Keitimo Nurodymas Nr. 9.1.

Projekto pavadinimas: „VGTU Elektronikos, Mechanikos ir Transporto inžinerijos fakultetų laboratorijų korpuso (Plytinės g. 25, Vilnius) statybos darbai su darbo projekto BIM (angl. Building Information Modeling – Statinio informacinis modelis) aplinkoje parengimu“

Tema: Objektas Nr. 02. Pamatų po mūro sienomis įrengimas

Keitimo siūlymas Nr. 9.1.

Pav. 3. Siūloma fasado konstrukcija.

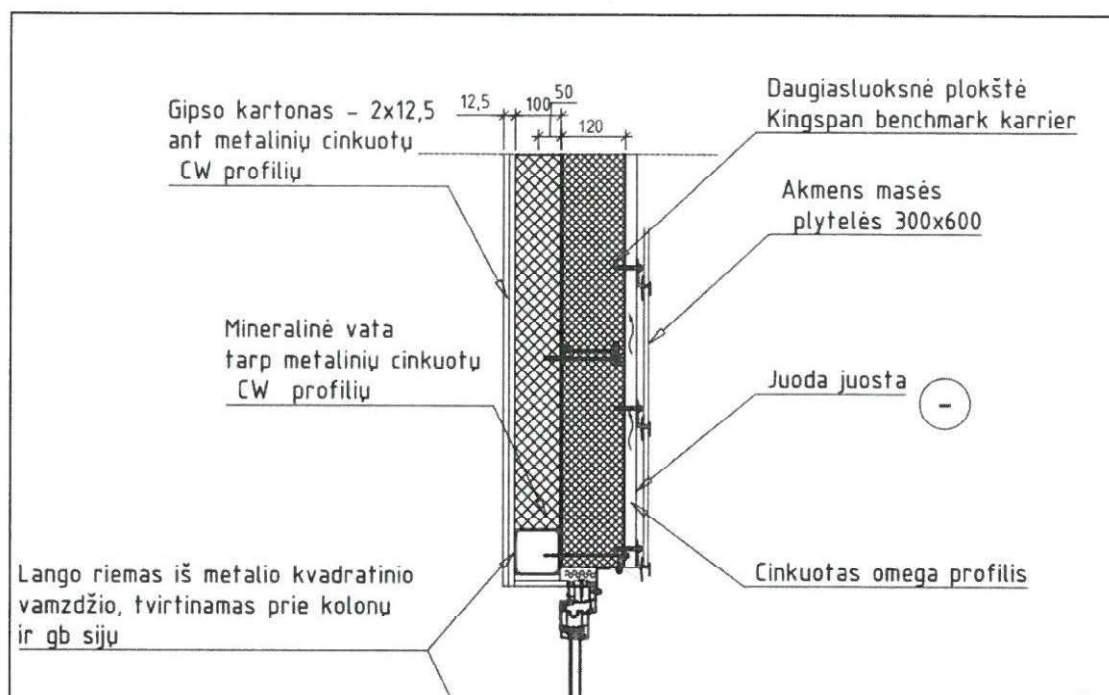
Nepermatomai fasado daliai buvo pasiūlyta konstrukcija, kurią sudaro ventiliuojama akmens masės fasado apdaila, 120 mm storio „Kingspan“ plokštės bei dvigubo gipso kartono ir mineralinės vatos apsiuvimas iš vidaus (žr. Pav. 3).

Gauta vertė stipriai viršija minimalų $R_w + C_{tr} = 33$ dB reikalavimą, taigi konstrukcija užtikrins HN ir STR reikalavimus.

Pav. 5. Pirmame aukšte esančių garažų garso izoliaciją nuo triukšmui jautrių patalpų.

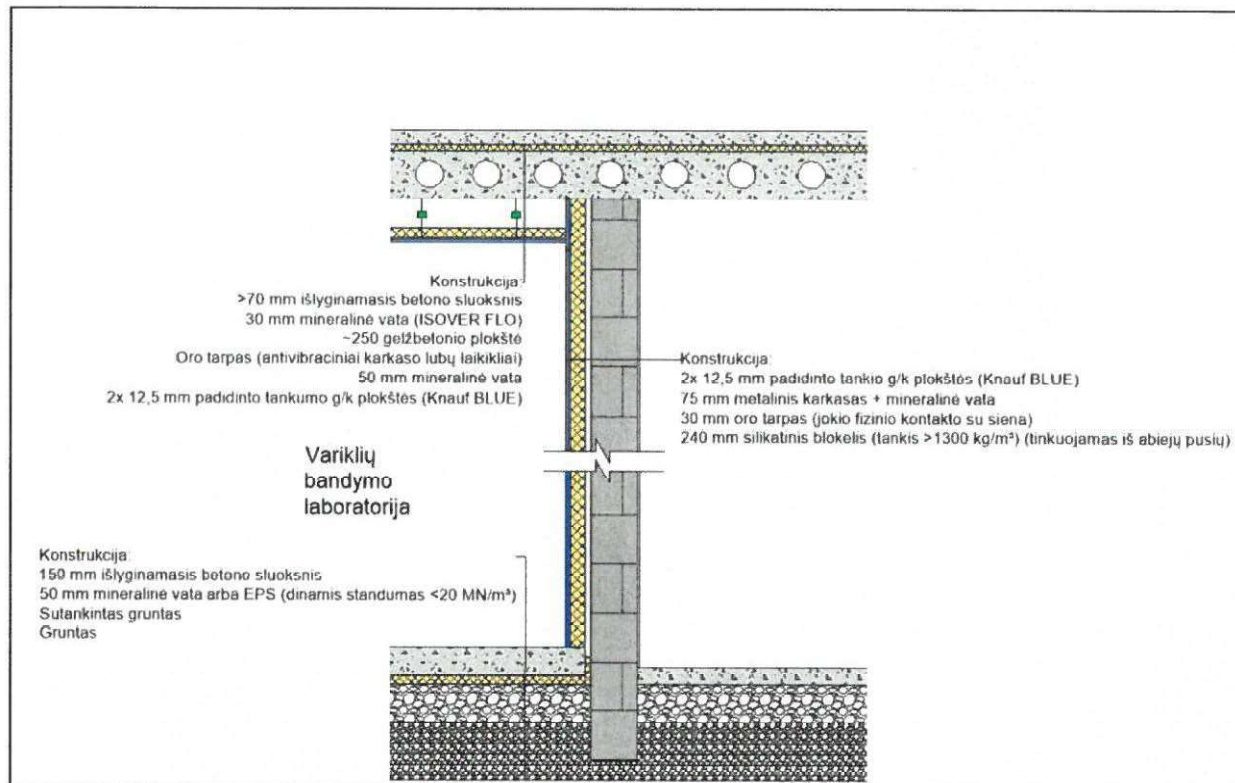
Siekiant užtikrinti, kad variklių keliamas triukšmas nepatektų į pastato konstrukcijas, būtina įrengti didelio tankio (silikatinių blokelių) pertvaras, apsiuvant jas nepriklausomomis g/k sienelėmis. Laboratorijų grindų konstrukcija turi būti pakankamai masyvi ir atišta nuo sienų konstrukcijų bei grunto (plūdrios grindys). Pertvarinės silikatinių blokelių sienos turi turėti atskirą pamatą. Laboratorijų lubos dengiamos pakabinama dvigubo gipso kartono lubų konstrukcija, kurios karkasas kabinamas ant antvibracinių laikiklių. Auditorijos antrame aukšte privalo turėti plūdrią grindų konstrukciją, kuri neturi kieto fizinio kontakto su kitomis pastato konstrukcijomis.

Prognozuojama pasiūlytos konstrukcijos garso izoliacijos natūrinė vertė (ir vertikaliai, ir horizontaliai) $R'_w \geq 65$ dB. Tai leistų užtikrinti, kad variklių bandymo metu greta esančiose patalpose triukšmas neviršytų vertės $L_{AeqT} \leq 45$ dB.

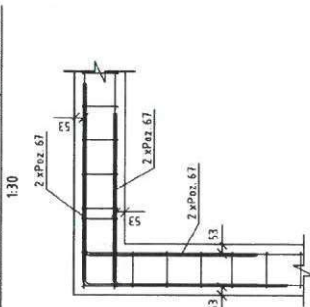
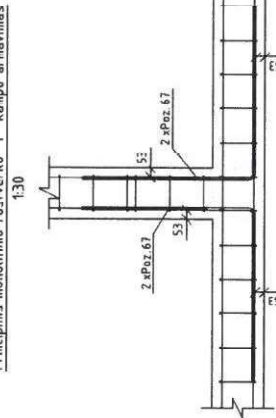
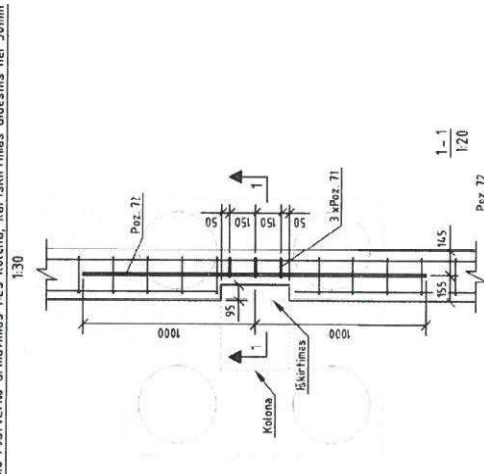
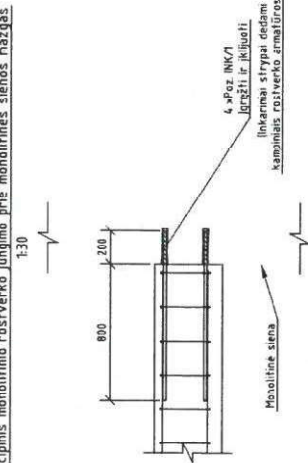
Pasiūlymas: Siūlome įrengti konstrukcijas mažinančias triukšmo sklidimą pastate: laboratorijų grindų konstrukcija turi būti atskirta nuo sienų konstrukcijų bei grunto (įrengiamos plūdrios grindys). Pertvarinės silikatinių blokelių sienos turi turėti atskirą pamatą.

Pasiūlymas: Siūlome įrengti konstrukcijas užtikrinsiančias HN ir STR reikalavimus: laboratorijų grindų konstrukcija turi būti atskirta nuo sienų konstrukcijų bei grunto (įrengiamos plūdrios grindys). Pertvarinės silikatinių blokelių sienos turi turėti atskirą pamatą.
